BZP.271.20.2024

WYJAŚNIENIA I MODYFIKACJA TREŚCI SPECYFIKACJI

Budowa basenu pływackiego w Piekarach Śląskich

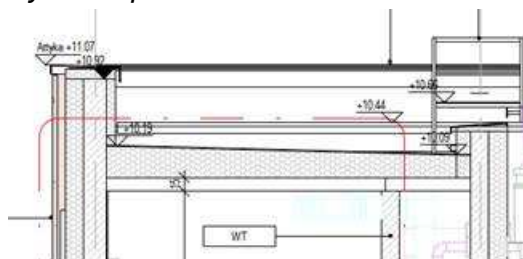
Brakuje na przekrojach oznaczenia rodzaju pokrycia między osiami C-D/15-18. Prosimy o uzupełnienie.

Odpowiedź zostanie udzielona w późniejszym terminie.

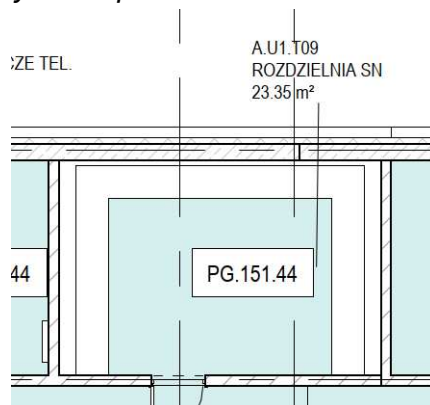
W pomieszczeniu rozdzielni w miejscu przegłębień na -4,6 brak oznaczenia wykończenia. Prosimy o uzupełnienie.

Odpowiedź zostanie udzielona w późniejszym terminie.

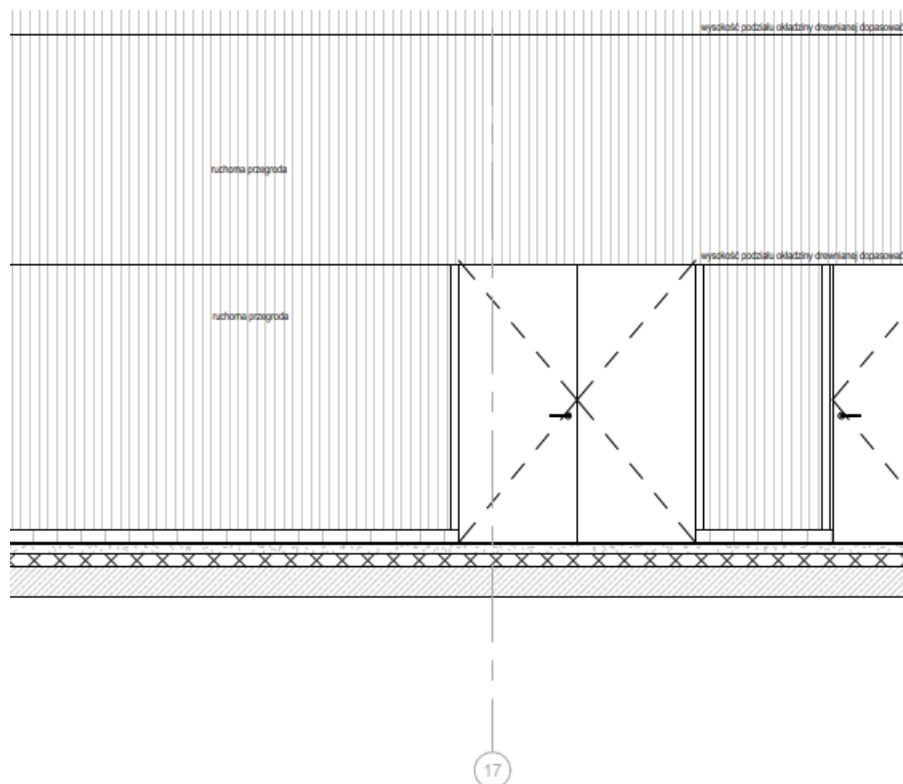
Na rys 245-PW-ARC-EA-DET-00-3003-A0 na okładzinie drewnianej ściennej jest zapis o „ruchomej przegrodzie” – niżej fragment rysunku. Prosimy o informację, co należy wycenić jako ruchomą przegrodę, czy zapis pojawił się omyłkowo.

Odpowiedź zostanie udzielona w późniejszym terminie.

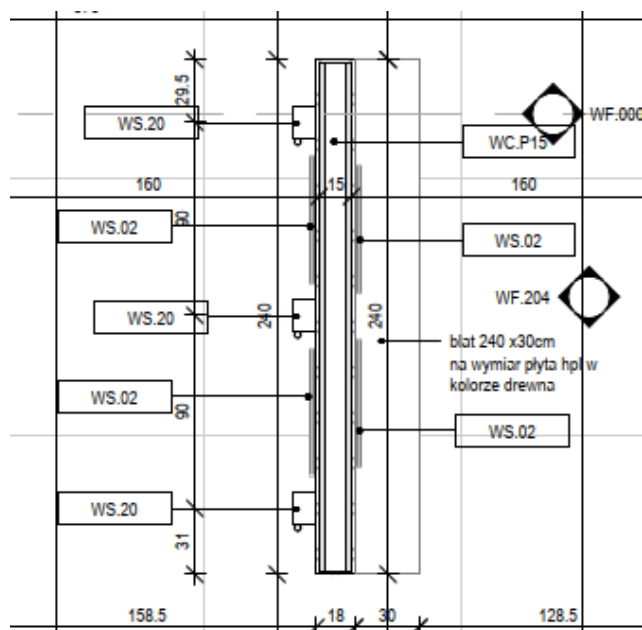
Na rysunku 245-PW-ARC-EA-DET-00-3005-A0 zaprojektowano blaty 240x30 cm z płyty hpl w kolorze drewna (niżej fragment rysunku). Blatów nie ma w zestawieniu wyposażenia w specyfikacji. Prosimy o informację, czy blaty należy ująć w ofercie.

Odpowiedź zostanie udzielona w późniejszym terminie.

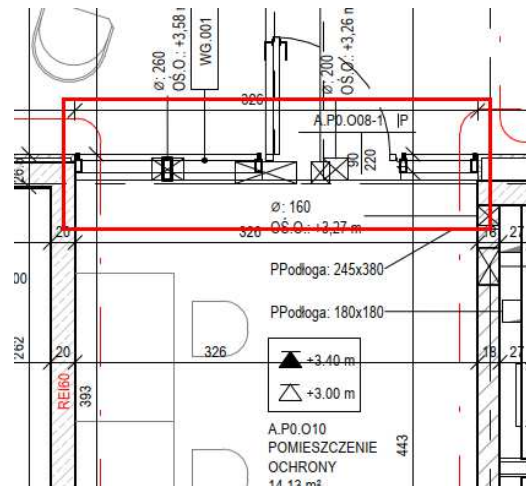
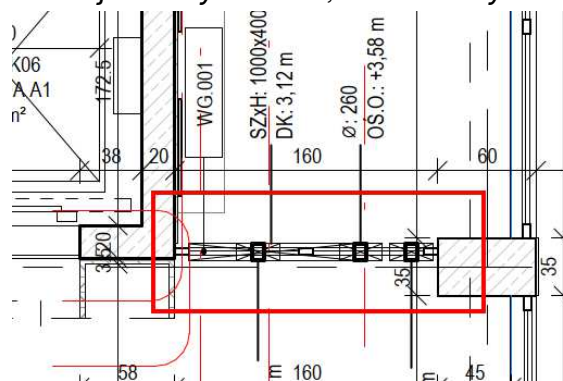
Fasady: Prosimy o uzupełnienie zestawienia stolarki aluminiowej o wymiary i detale 2 witryn wewnętrznych zaznaczonych poniżej na rzucie parteru:
- w pom ochrony A.PO.010

- w pom szatni basenowej/zmiany obuwia, obok windy:

Odpowiedź zostanie udzielona w późniejszym terminie.

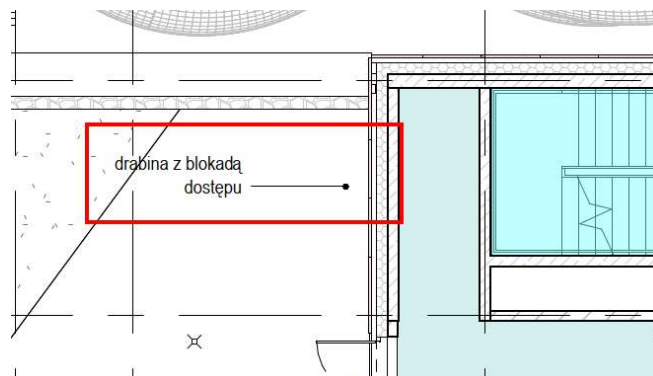
Na rysunku 245-PW-ARC-EA-RZU-01-2115-A0 (plan wykończenia posadzek) wpisano drabinę z blokadą dostępu (fragment rysunku poniżej). Natomiast drabina nie jest wrysowana na rysunkach podstawowych architektury. Prosimy o informację, czy zapis jest omyłkowy. Jeśli nie prosimy o przesłanie detalu drabiny.

Odpowiedź zostanie udzielona w późniejszym terminie.

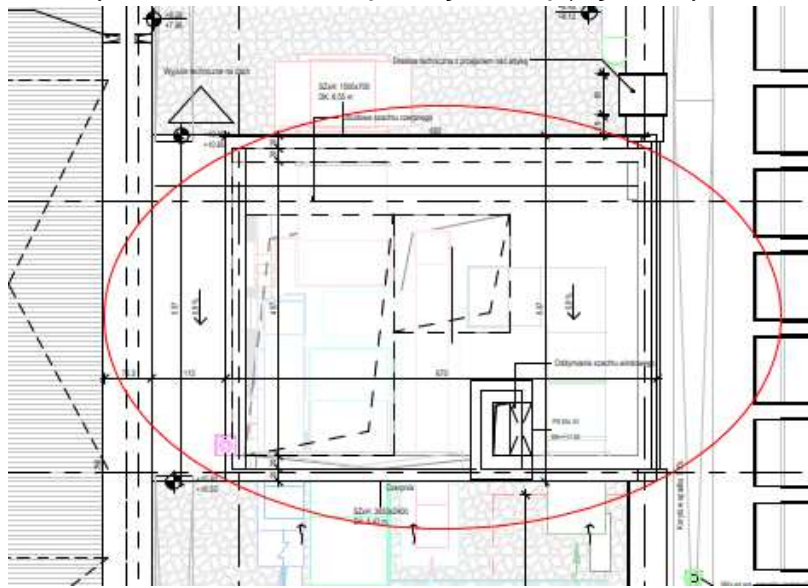
Prosimy o informację czy Inwestor planuje poziom dachu nad szachtem windowym (+10,60) w osiach 15-16/J-K obsługiwać z drabiny przenośnej czy oferent powinien przewidzieć drabinę stacjonarną (o jakich parametrach)?

Odpowiedź zostanie udzielona w późniejszym terminie.

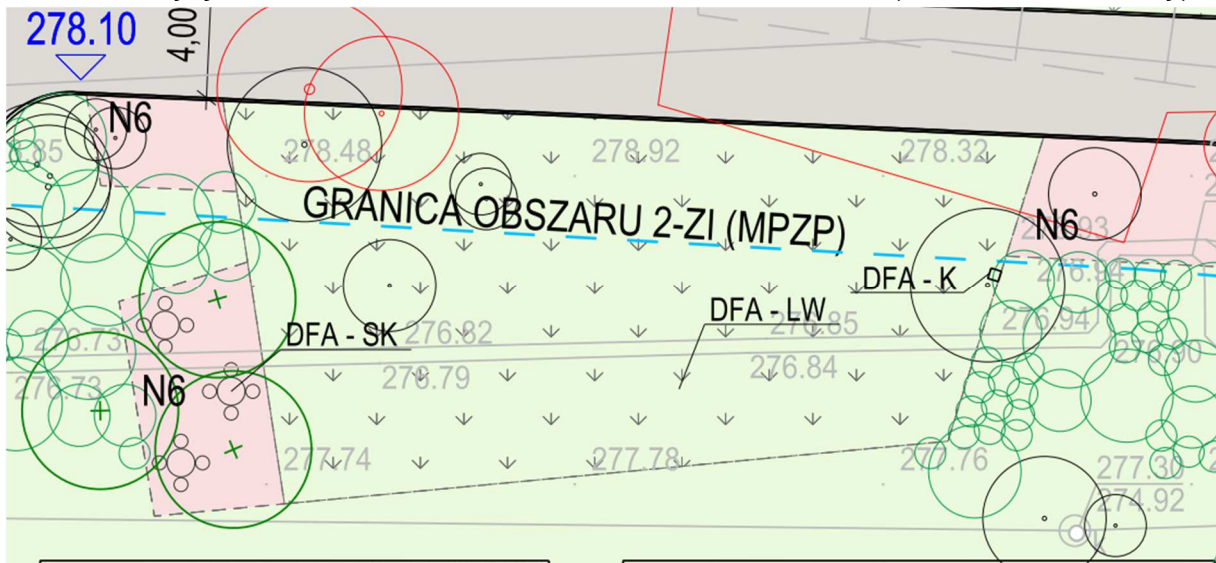
- Pozycja opisana jako DFA-LW Leżak wypoczynkowy, nie jest przedstawiona graficznie a rysunku

Odpowiedź zostanie udzielona w późniejszym terminie.

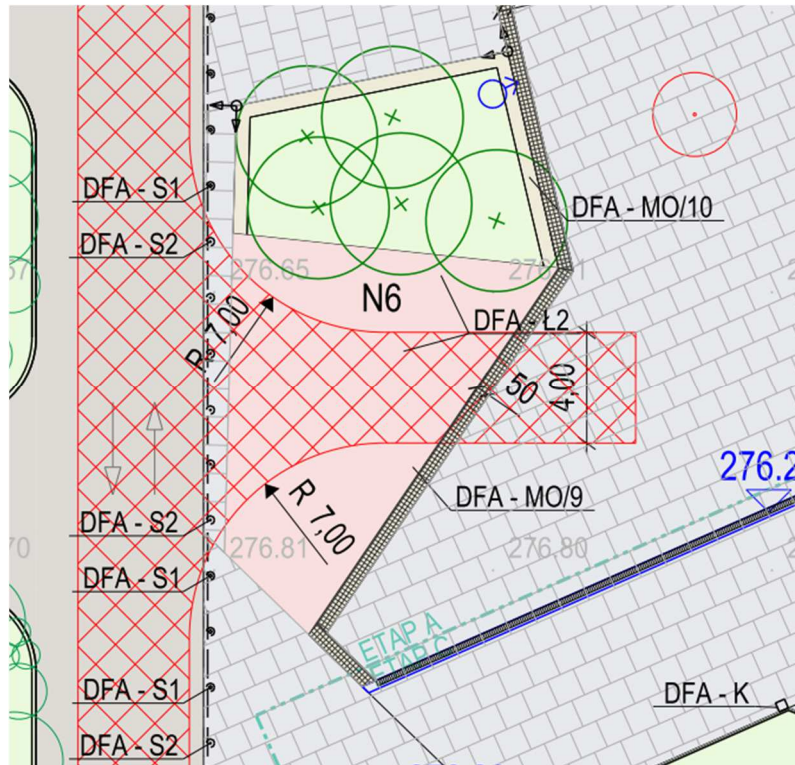
- Pozycja DFA SK – brak określenia numeru SK1 / SK2 (stolik 4 / 6 osobowy):

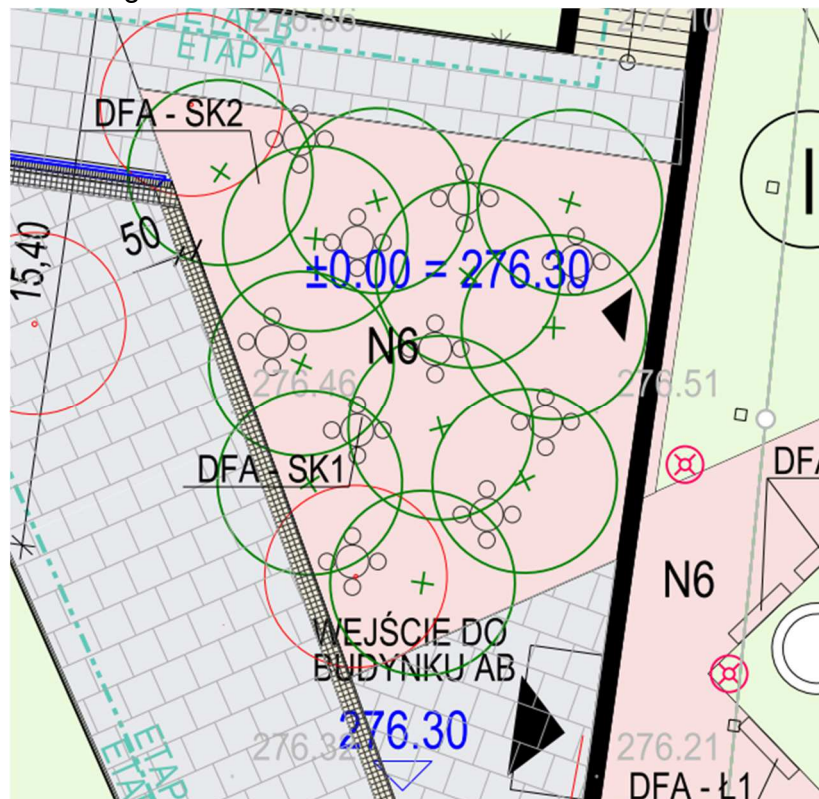
Pozycja opisana jako DFA-Ł2 Ławka wolno stojąca z oparciem oraz DFA-MO/9 ławka z betonu architektonicznego nie jest przedstawiona graficznie:

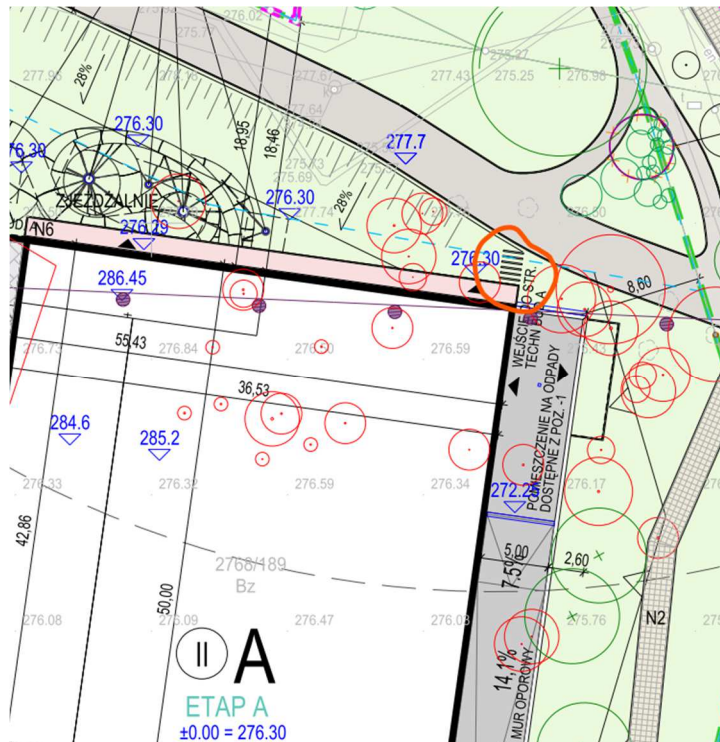
Prosimy o wyjaśnienie oznaczenia na rysunku PZT (brak opisu tego elementu w legendzie)

Odpowiedź zostanie udzielona w późniejszym terminie.

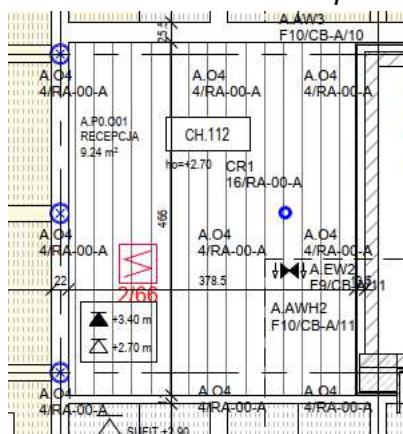
Prosimy o przesłanie specyfikacji sufitu w pomieszczeniu A.P0.O01 Recepcja (fragment poniżej) – oznaczenie CH.112. Brak opisu w dokumentacji.

Odpowiedź zostanie udzielona w późniejszym terminie.

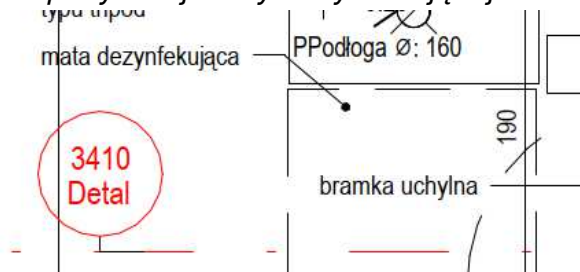
Prosimy o przesłanie specyfikacji maty dezynfekującej

Odpowiedź zostanie udzielona w późniejszym terminie.
